Notiz Nr. K06

22/001 Wohn-/Geschäftshaus
Sörensenstraße 38-46 / 24143 Kiel

Turm / Ebene 01: Statik zur Verblendabfangung

Achse 1

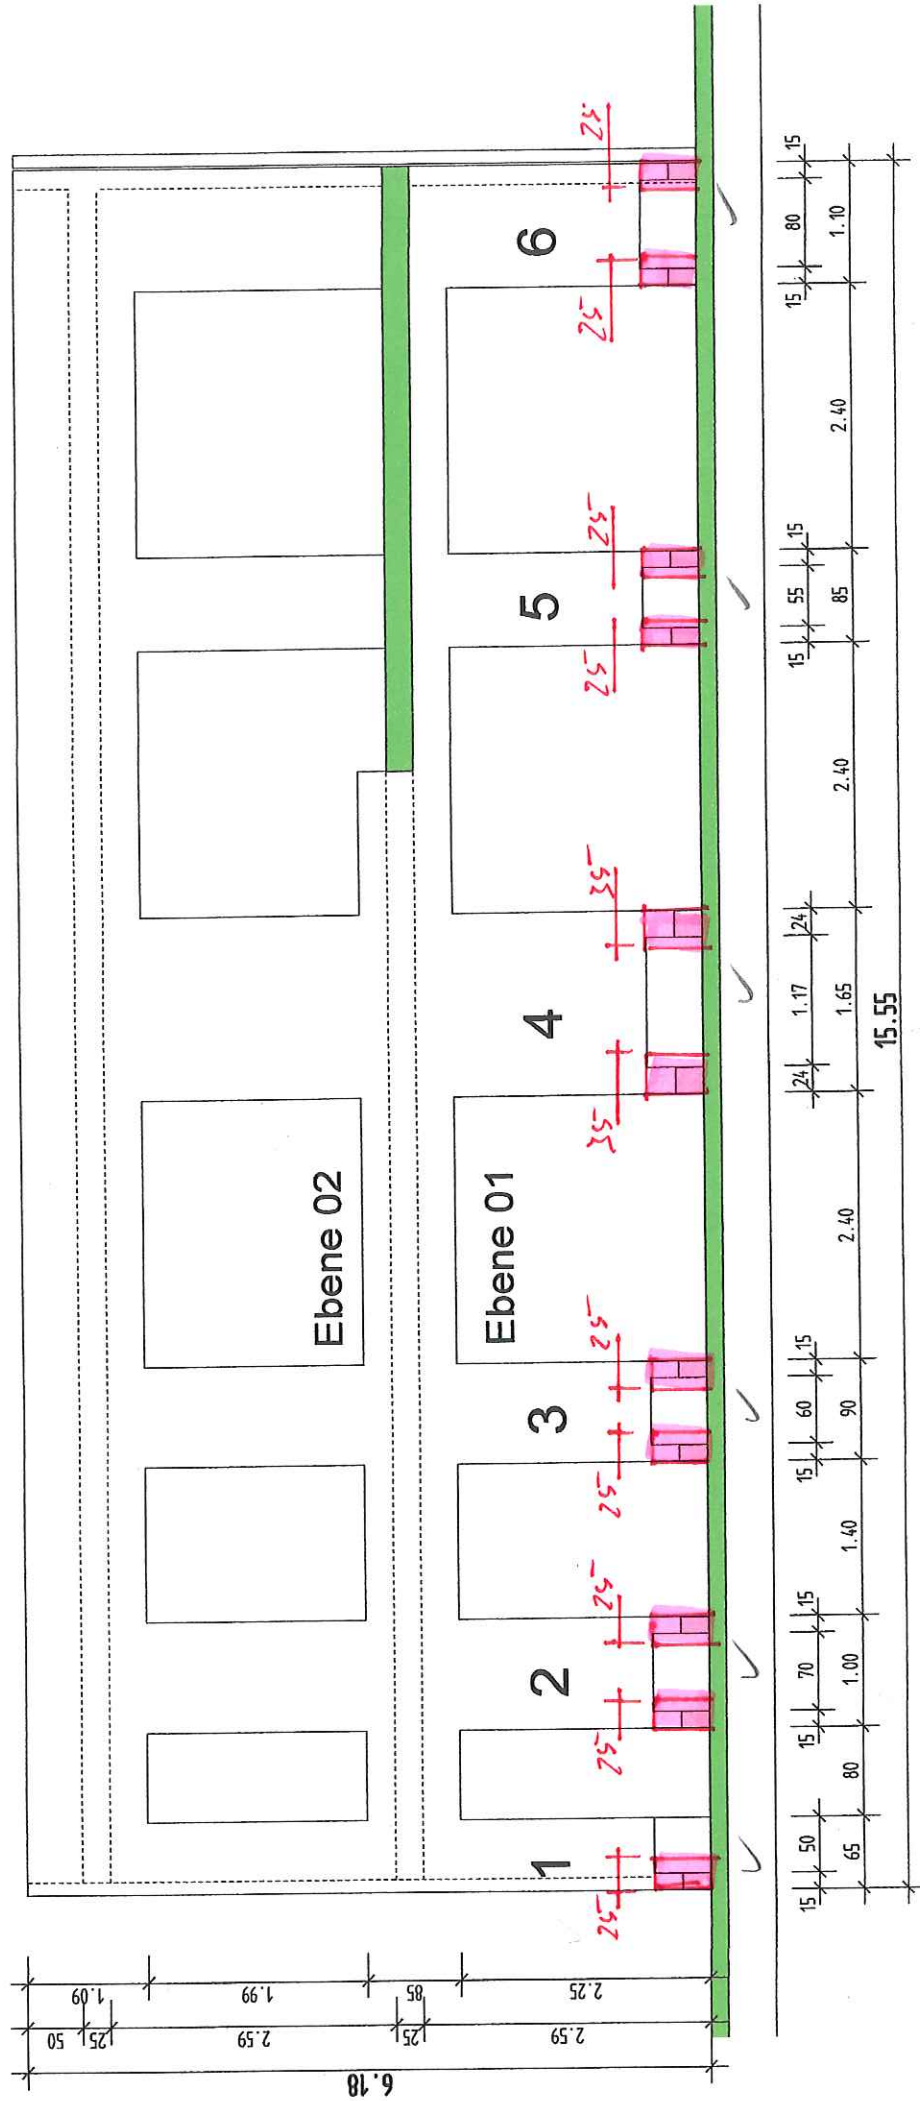
Da der hintere Wandanschluss in der Sörensenstraße Sanierung Turmterrasse in Flüssigkunststoff (Triflex) ausgeführt wird, benötigen wir für die Überlappung einen Streifen von 10 cm.

Das bedeutet, dass der Im ersten Arbeitsschritt wieder aufgemauerte mittlere Abschnitt links und rechts jeweils 10 cm verkürzt / bei kleinen Pfeilern einseitig 10 cm verkürzt, ausgeführt werden muss und erst nach Herstellung des Wandanschlusses der Außenbereiche mit geschlossen werden kann

Ist dies aus statischer Sicht so durchführbar.

zu veranlassen von:
Turm In der Ebene 01, im Staffelgeschoß ist der Terrassenaufbau neu herzustellen. Zu diesem Zwecke ist die Verblendfassade umlaufend abzufangen. Überlappungsstreifen Der von Ihnen angedachte Überlappungsstreifen von 10cm kann in den Achsen 1-7 wie vorgesehen ausgeführt werden (siehe Ansichten).

ist ok siehe Ansicht für 1-1
